REPÚBLICA DE PANAMÁ
MINISTERIO DE AMBIENTE

RESOLUCIÓN No. DEIA-RE-No. 008-2024
De 22 de Agosto de 2024.

Por la cual se resuelve la solicitud de retiro del Estudio de Impacto Ambiental (EsIA), Categoría II, del proyecto denominado **"COLÓN LOGISTICS PARK NORTH"**, cuyo promotor es la sociedad **COLÓN LOGISTICS PARK, S.A.**

Imagen No. 1 Polígono del área del Proyecto Colon Logistics Park North en el 2006 antes de otorgarse el permiso de tala por parte de ARAP.

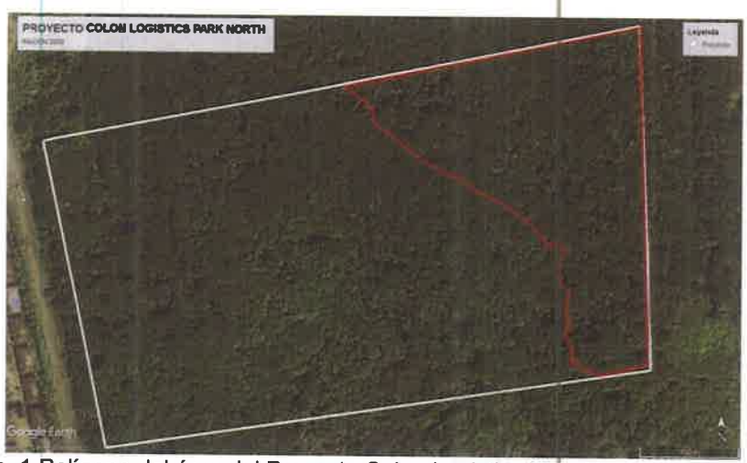
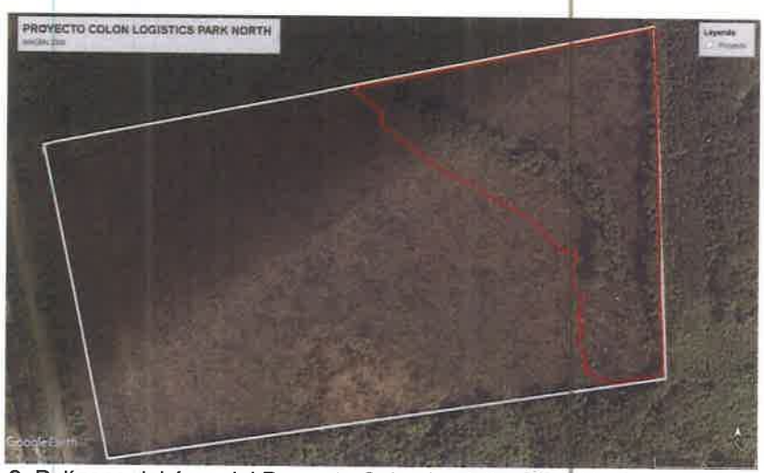
La empresa presentó la información solicitada en cuanto al inventario forestal, el movimiento de tierra y la información cartográfica, sin embargo, la empresa no presentó en su momento el Plan de Reforestación señalado en la resolución ADM/ARAP No. 005, a pesar de haber talado el manglar en el 2008 y además esta Dirección no tiene constancia de que la empresa Colon Container Terminal haya cumplido los compromisos descritos en la Resolución ADM/ARAP No. 005 de 1 de agosto de 2007, sin dejar de destacar que esta Resolución Administrativa fue emitida por la Entidad competente en dicho momento, posterior a la Ley 21 de 1997, sin considerar la zonificación de conservación que mantiene dicha zona.

A continuación presentamos imágenes multitemporales disponibles en Google Earth desde el 2005 hasta el 2021:

- No hemos encontrado constancia del Plan de Reforestación correspondiente a la tala como se menciona en la Resolución ADM/ARAP No. 005 de 1 de agosto de 2007, dentro de la Dirección de Costas y Mares.

- Solicitar a la Dirección de Información Ambiental el análisis temporal de dicho permiso de manglar (Resolución ADM/ARAP No. 005 de 1 de agosto de 2007) con la finalidad de verificar si el mismo afectó toda la vegetación y si el manglar existente hoy día, proviene de la recuperación del mismo o no fue alterado.
- Confirmar el plan de programación presentado por el promotor en la respuesta 1 literal d., donde indica que se brindarán capacitaciones a diario a los trabajadores, previas al inicio de la jornada laboral, en las que se le indicará al personal la importancia de conservar el medioambiente.

Figuras 1 y 2. Ubicación de la PTAR y sitio de descarga

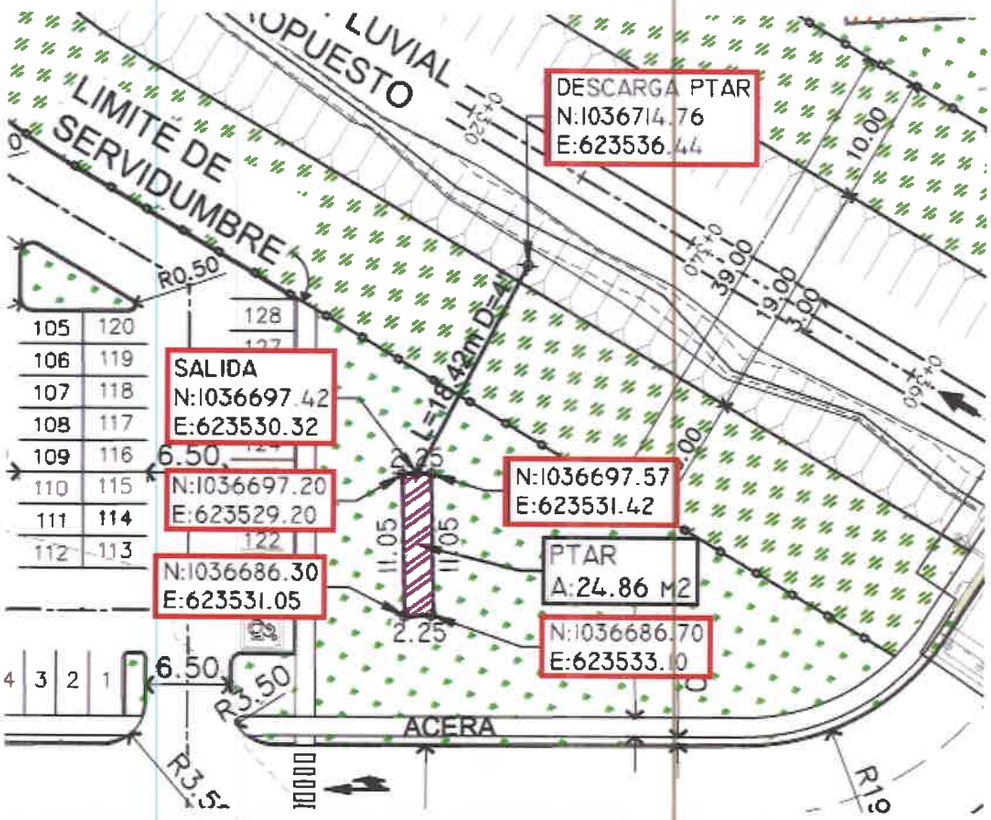
2. En el punto **5.7 Manejo y disposición de desechos en todas las fases, 5.7.2 Líquidos**, pág. **56** del EsIA, se menciona que "*en la fase de operación, habrá una Planta de Tratamiento de Aguas Residuales (PTAR), la cual descargará al Río Caño Sucio...*"; sin embargo, no se presentan las coordenadas de ubicación ni punto de descarga. Por lo que se solicita presentar:

En la tabla 2 se presentan las coordenadas de ubicación de la Planta de Tratamiento de Aguas Residuales (PTAR) en **UTM WGS84** y el punto de descarga. En las figuras 1 y 2, así como en el anexo 2, se observa la ubicación de la PTAR vs el área del polígono.

Figura 10. Ubicación del proyecto y vegetación de manglar

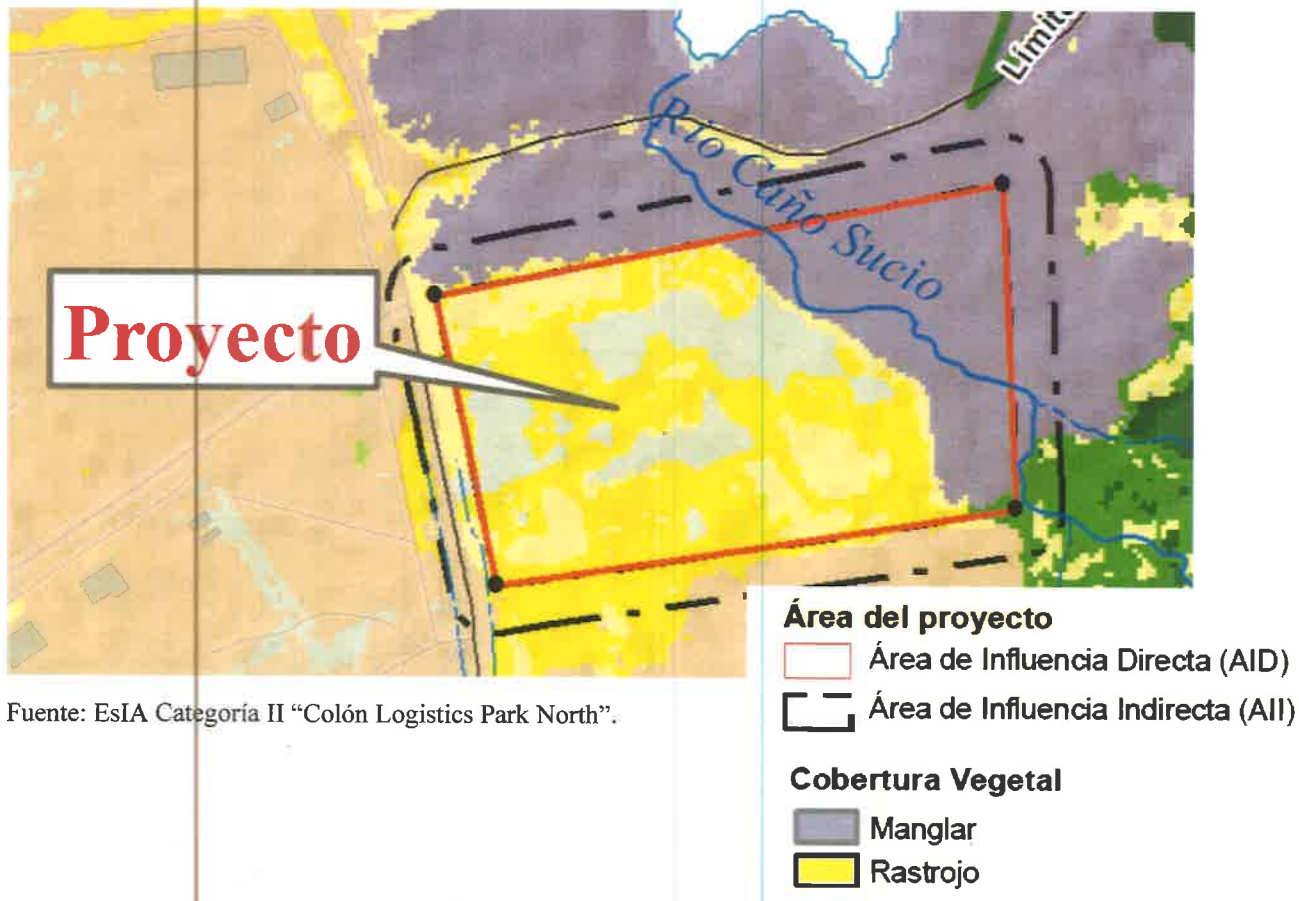
Por lo tanto, y es nuestra observación a este estudio, que el mismo debe asegurar y garantizar la exclusión y segregación, así como la protección y conservación de la formación boscosa identificada como manglares de aproximadamente 5.159 hectáreas y que crece a ambos lados de la fuente hídrica denominada Rio Caño sucio. Asimismo, deberá asegurarse la zona de protección de la ribera de la citada fuente hídrica, si la misma se extiende más allá de la formación de manglares.

Con vista a lo actuado, consideramos fundamental la reformulación del presente estudio, donde se señale el compromiso de asegurar la protección y conservación de los recursos antes citados. Asimismo, sugerimos mostrar mediante plano la delimitación del área boscosa de manglar a proteger y poder así continuar con el trámite correspondiente.
